PONTE SULLO STRETTO DI MESSINA

PROGETTO DEFINITIVO

| <i>Titolo del documento</i> | RISPOSTA INTEGRAZIONE LATO CALABRIA ID 81 |

V I A C 0 8 1 - F1

Figura 4/1 – Calabria - Vento ortogonale asse Ponte

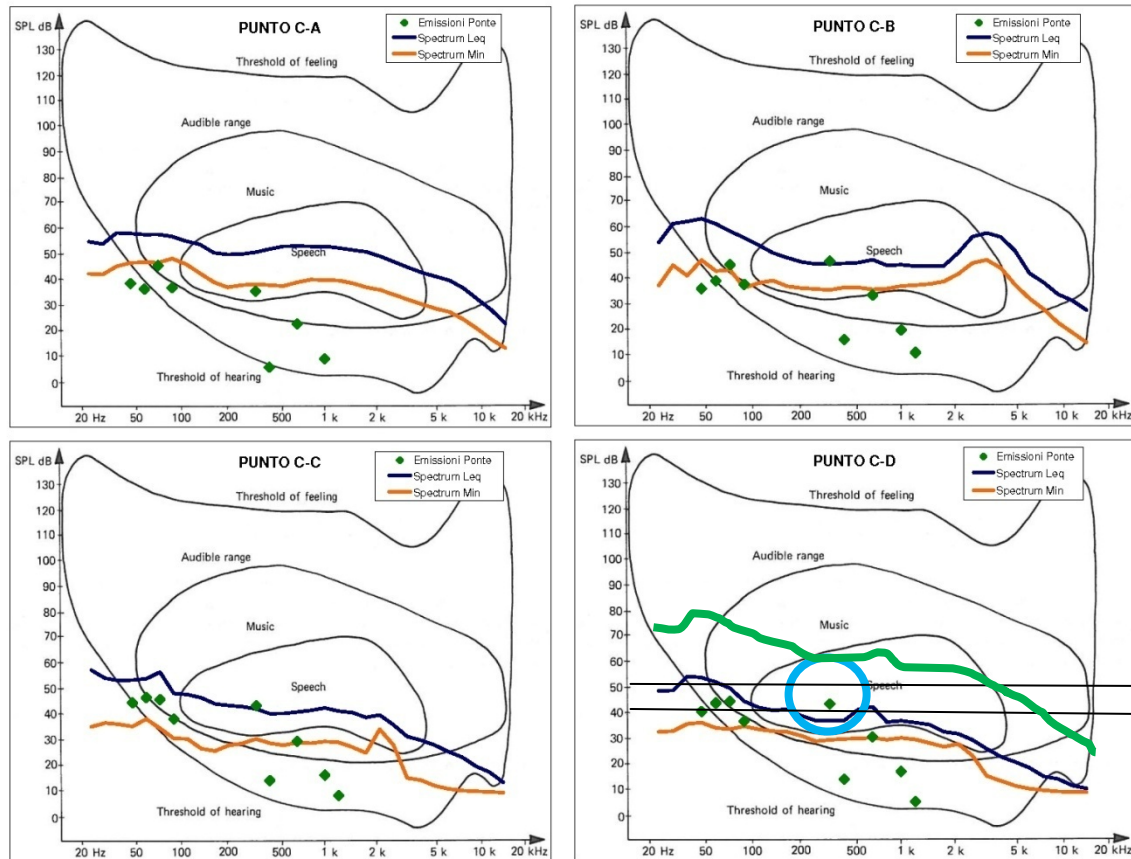
Per quanto riguarda l'impatto aeroacustico prodotto in fase di esercizio dalle strutture minori del ponte a causa del vento, individuare e riportare anche su adeguata planimetria i possibili ricettori potenzialmente interessati dalla componente tonale a 315 Hz., situati nelle aree urbanizzate retrostanti al fronte mare.

Il quadro conoscitivo costruito in base a complesse procedure di calcolo considera una situazione astratta in cui il vento di massima intensità, 25-30 m/s, induce toni eolici a causa dell'interferenza con il ponte ma, al tempo stesso, non determina alcun effetto sui livelli di rumore ambientale. In questo scenario in cui tutto l'ambiente circostante al ponte conserva il paesaggio sonoro "normale", cioè quello rilevabile oggi in presenza di una situazione anemologica di brezza marina, è stato evidenziato che in alcuni punti di massima esposizione la componente di emissione a 315 Hz è contenuta nello spazio uditivo ed emerge dalla spettrogramma caratteristico del clima acustico. Nella **Figura 4/1** è evidenziata con un cerchio blu sull'audiogramma normale UNI ISO 226 la componente dello spettro di emissione a 315 Hz relativamente al punto di verifica più sfavorito (C-D), di livello poco superiore a 40 dB. Nei restanti punti di verifica sulla costa calabrese C-A, C-B e C-C questa componente dello spettro di emissione è associata a livelli uguali a inferiori al rumore ambientale. La curva dello spettro dei minimi (arancione) e del Leq (blu scuro) sono state rilevate sperimentalmente.

Considerando l'effetto del vento sull'innalzamento dei livelli di rumore di fondo ambientale, e i dati bibliografici che correlano L95 alla velocità del vento, si può stimare che in condizioni di vento paragonabili a quelle considerate nella simulazione aeroacustica i livelli di fondo nelle aree di costa e dell'entroterra subiscano un forte innalzamento su tutto lo spettro in frequenza, traslando sull'asse delle Y verso l'alto di 20-25 dB. La curva verde esemplifica quello che potrà essere lo spettro del livello di rumore ambientale in presenza di vento forte.

Va da sé che tutte le componenti dello spettro di rumore aeroacustico del Ponte sullo Stretto, inclusa quella a 315 Hz, non risulteranno udibili.
